OFICIO ELECTRÓNICO

ORD. N° : 359
ANT. : PROYECTO DE DISEÑO DE CALZADAS, ESCALERAS, MUROS Y/O VEREDAS PARA VARIOS SECTORES DE LA CIUDAD DE ANTOFAGASTA, CORRESPONDIENTE A LA VÍA RÍO DOÑIHUE ENTRE CERRO PEDREGAL Y CERRO GUANAQUEROS, PERTENECIENTE A LA ENTREGA 5, ANTOFAGASTA.
MAT. : ENVÍA OBSERVACIONES A PROYECTO DE DISEÑO DE CALZADAS, ESCALERAS, MUROS Y/O VEREDAS PARA VARIOS SECTORES DE LA CIUDAD DE ANTOFAGASTA, CORRESPONDIENTE A LA VÍA RÍO DOÑIHUE ENTRE CERRO PEDREGAL Y CERRO GUANAQUEROS, PERTENECIENTE A LA ENTREGA 5, ANTOFAGASTA.
ADJ. :

PROYECTO PAVIMENTACIÓN RÍO DOÑIHUE (ENTRE CERRO GUANAQUEROS Y CERRO PEDREGAL)

Figura 2

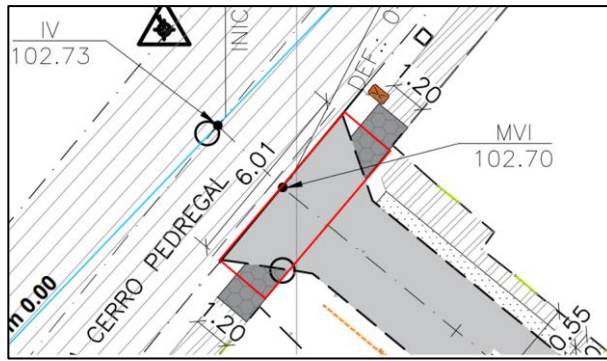
1. Planos de ubicación deben estar en escala 1:5000.
2. Indicar el tramo del proyecto en viñeta.
3. Incluir límites de proyecto.
4. Incluir en planta líneas oficiales. Por otro lado, se podrá diferenciar línea de cierre con línea oficial dependiendo de las características del proyecto.
5. Debe indicar con una nota en planta cada uno de los encuentros de pasaje-calle, pasaje-pasaje proyectados.
6. En relación a la observación anterior, incluir detalles encuentros calle/pasaje y pasaje/pasaje según corresponda.
7. En la intersección con Cerro Pedregal, ajustar la vereda reforzada según se muestra en la figura 2. Misma situación con cerro Guanaqueros.
